产品更改通知单	更改前产品型号	更改后产品型号	工序	版本	页数	制订时间
	ARES8015N	ARES8020N	产品工艺更改	V1	1/1	2022 - 2 - 17

一、更改原因

表格 1

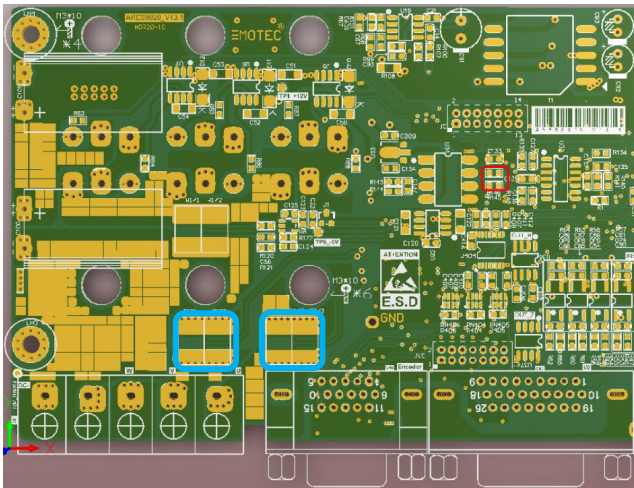
位号	ARES8015N 使用的元件	ARES8020N 使用的元件
R131、R133、R161、R162 (下图的蓝色框内元件)	R010/2512	R001/2512
R137、R138、R145、R146 (下图的红色框内元件)	10K/0603	1K5/0603

线路板背面

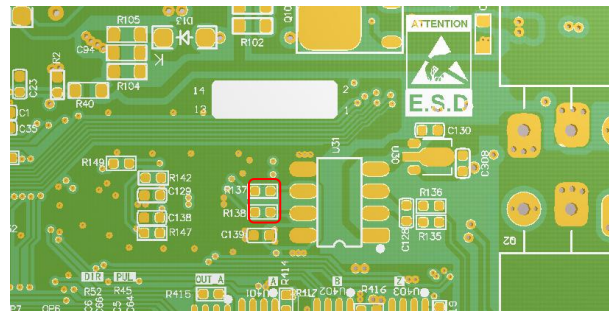
- 按照表格 1 的元件值 进行元件调整；
- ARES8020N 比 ARES0815N 多一块散热片（25*93*181mm、导热硅脂）、多 4 个 M4X12 组合螺钉；
